RAPPORT DU JURY

concours d'architecture

Centre des sciences physiques et mathématiques

Université de Genève

Aménagements extérieurs

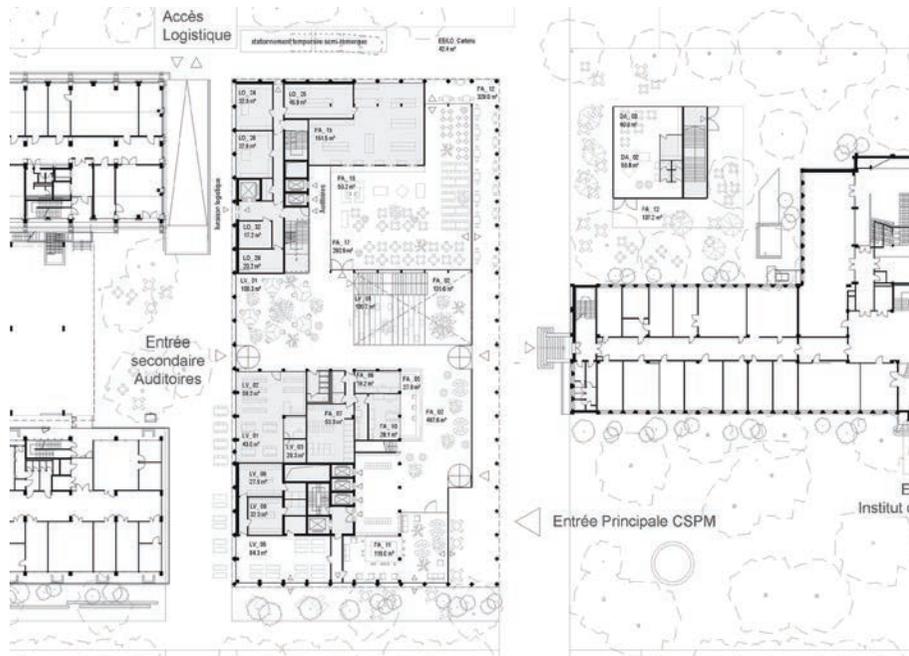
Le jury salue l'effort de réflexion à grande échelle ainsi que l'attention portée à l'aménagement de l'espace public au niveau de l'îlot, tout en s'interrogeant sur la pertinence des solutions proposées.

Le parvis des sciences est relégué du côté de l'Institut de Physique. En grande partie minéralisé et déconnecté du nouveau bâtiment, il questionne à la fois la cohérence et la pertinence de cette disposition ainsi que la pression d'usages imposés à l'un des rares espaces disposant de pleine terre.

Le quai Ansermet est réduit à une voie dédiée aux piétons et vélos avec un trottoir élargi côté bâti (voir recommandations générales). Le trottoir présente une végétalisation en alignement tout le long de l'axe. Si le jury apprécie l'idée de recréer une voûte arborée notamment le long bâtiment sciences 2 et 3 en dialogue avec la ripisylve de l'Arve, il questionne le traitement indifférencié et la pertinence de le conserver face au dégagement du bâtiment patrimonial et la relation plus large avec les rives de l'Arve.

Enfin, le jury exprime des réserves quant à la faisabilité et à la pertinence de la proposition de déplacement et replantation des arbres existants.

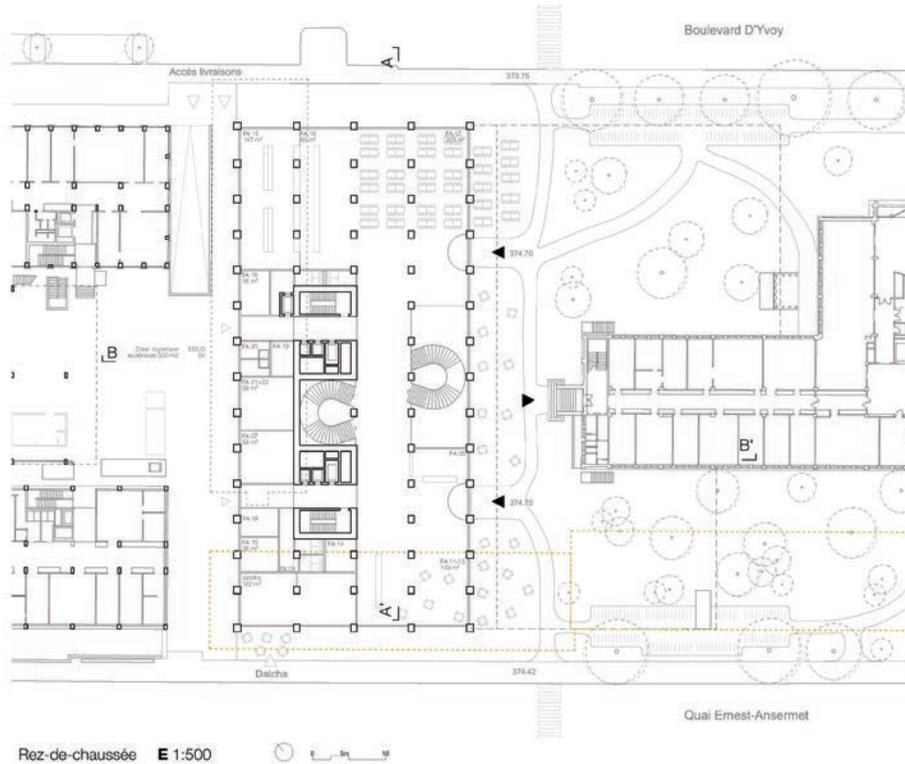
Avec un écrin végétal parcouru de chemins, le projet valorise le patrimoine existant en créant une continuité avec le futur parc de l'Arve, idéale pour instaurer une ambiance de campus avec des espaces de repos végétalisés. La proposition simple, est efficace et élégante et semble adaptée à l'échelle du projet.

Les parcours pourraient toutefois être affinés pour mieux correspondre aux usages des différents bâtiments. Enfin, il serait pertinent d'intégrer dès le départ la charge de terre nécessaire pour les plantations sur dalle (voir recommandations générales).

Rendu 1^{er} degré, plans

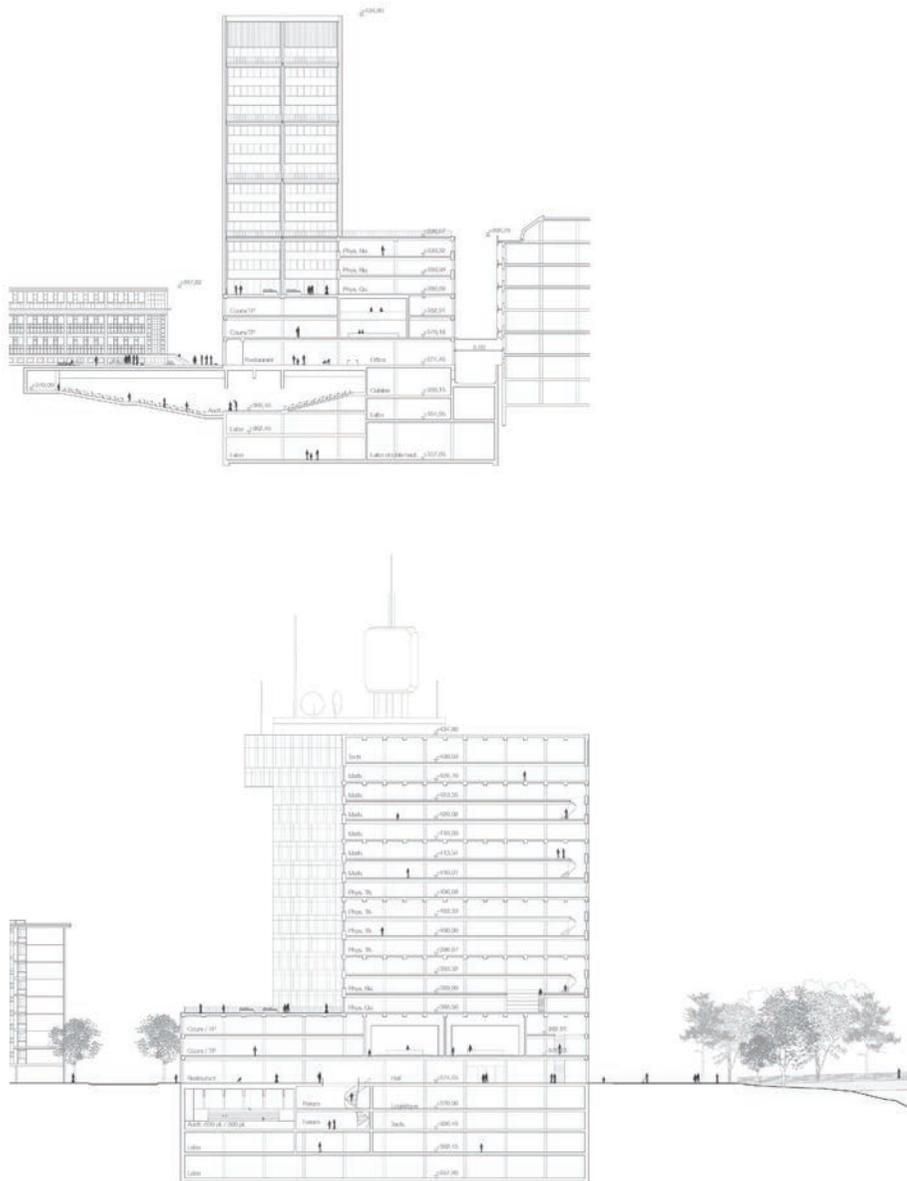
- L'accès pompier à la cour entre Sciences 2 et Sciences 3 est compromis par l'implantation d'un escalier extérieur. Ce point devra être corrigé dans l'étape à venir.
- Les couloirs techniques ainsi que les gaines verticales ne sont pas représentés dans les étages de laboratoires. Ces éléments devront être implantés lors de l'étape à venir.

Énergie, climat urbain et empreinte carbone

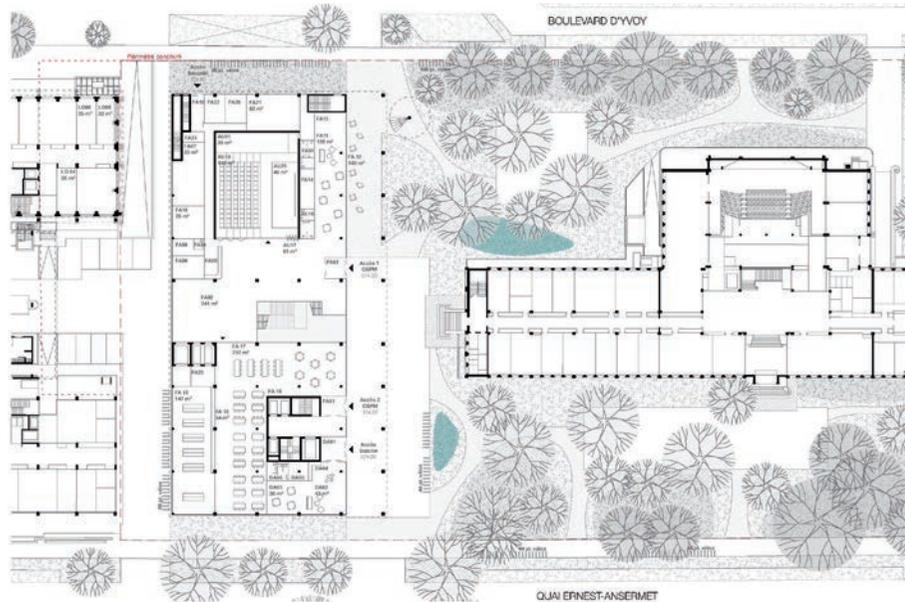
- Les quelques textes dans les domaines thématiques en question sont plausibles, si bien qu'il n'est pas évident de relier ces réflexions à des éléments spécifiques qui seraient visibles sur les planches. Un schéma descriptif met en évidence les intentions d'organisation des locaux techniques (très stratégiques) ainsi que le principe général pressenti pour la ventilation. Ce dernier ne reprend pas les intentions indiquées dans le texte qui privilégie la ventilation naturelle. C'est un des aspects qu'il s'agira d'affiner par la suite.

- Le développement du projet pour la structure bois devra s'attaquer aux questions permettant de la concrétiser : résistance incendie, mais aussi acoustique, inertie thermique et minimisation des colles. Les matériaux biosourcés et les panneaux photovoltaïques devront être aussi étudiés plus avant.
